**Lepplaane küla, Mati kinnistu
projekteerimistingimuste eelnõu
kooskõlastamine märkustega**

Lisa. Ristumiskoha ehitamise nõuded

Joonis 1. Ristumiskoha pikikallete kujundamine

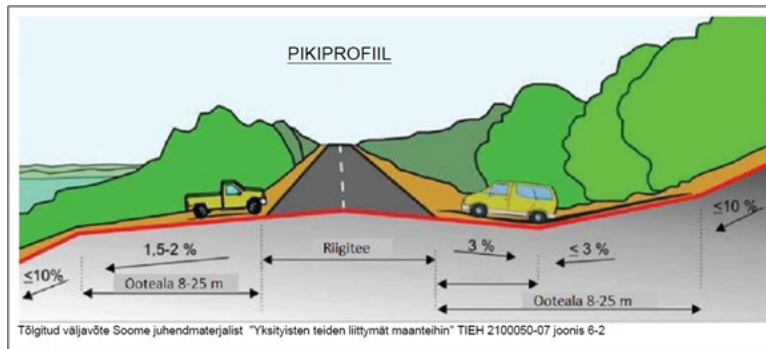
11. Ristumiskoht projekteerida riigiteega võimalikult täisnurga all. Ristumiskoha pikikalded määrata vastavalt alltoodud joonise põhimõtetele arvestusega, et riigitee alusele maale sademeveett üldjuhul ei juhita.
